Tekniska nämnden

Yttrande Svar på Remiss inför trafikförändringar i SL- trafiken 2023/2024, (T24)

Figur 1: Illustration av förändringen av Sofia Stolt, trafikplanerare Tekniska kontoret Danderyds kommun. (Oklart vilka exakta tider mellan- och kvällstrafiken innebär, i illustrationen ett antagande)

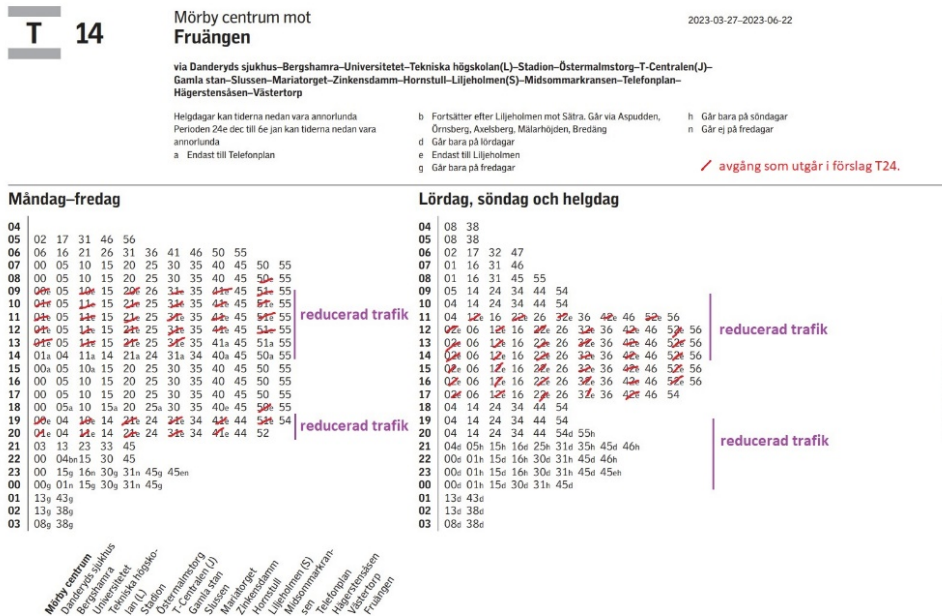
Förslaget innebär en stark reduktion av trafiken med tunnelbana från Mörby centrum. Från dagens 12 avgångar per timme till endast 5 avgångar per timme i mellan- och kvällstrafiken. Det innebär att medborgare i norrortskommunerna får en kraftigt inskränkt möjlighet att färdas kollektivt och den totala restiden kan förväntas öka då omstigningstiderna mellan buss och tunnelbana riskerar förlängas om antalet avgångar med tunnelbanan blir färre.

Danderyds kommun anser att reduktioner i nuvarande utbud inte ska genomföras på tunnelbanans röda linje. Särskilt inte med hänsynstagande till Trafikförvaltningens förslag att delar av busslinjer i norrortskommunerna kommer att läggas ned eller få reducerad trafik och resenärer då i huvudsak hänvisas till parallellgående spårtrafik.

Den föreslagna minskade turtätheten från Mörby centrum kan innebära ökad trängsel ombord på tågen samt att fler resenärer väljer bil framför kollektivtrafik vilket försvårar arbetet med en övergång till ett mer hållbart resande för de som bor i Danderyds kommun. Danderyds kommun anser därför att turtätheten i tunnelbanan måste bibehållas, som minst med dagens nivå, med 10–12 avgångar per timme.
